## **Associations ECC (Pleuville) et ACDER (Alloue)**

### **Dossier pour l'enquête publique complémentaire du parc de Charente Limousine (24/09/2017)**

## Un exemple de covisibilité : Chez Méricoux

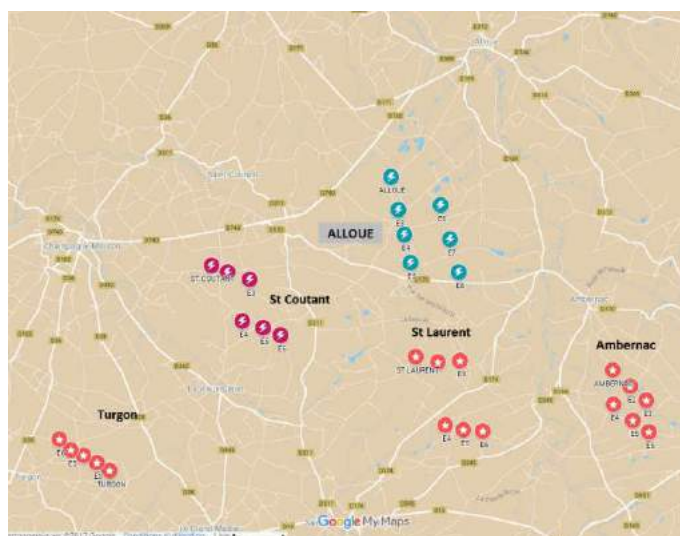
**Concernant le paysage**, l'AE relève notamment l'impact du parc sur le hameau Chez Mérigoux, pourtant relativement éloigné. Les associations appuient cette remarque, en soulignant que cet impact est renforcé par la covisibilité avec le parc de Saint Coutant, Vieux-Cérier et Champagne-Mouton (voir plus loin le photomontage réalisé à partir de ce hameau).

On peut donner un exemple de cette covisibilité entre le parc d'Alloue et celui de Saint-Coutant, Vieux-Cérier et Champagne-Mouton, au travers d'un photomontage: le hameau **Chez Mérigoux**, au nord d'Alloue, à 5 km de l'éolienne E3 du projet. Bien que le parc du Confolentais soit à 8kms, on en distingue parfaitement les éoliennes.
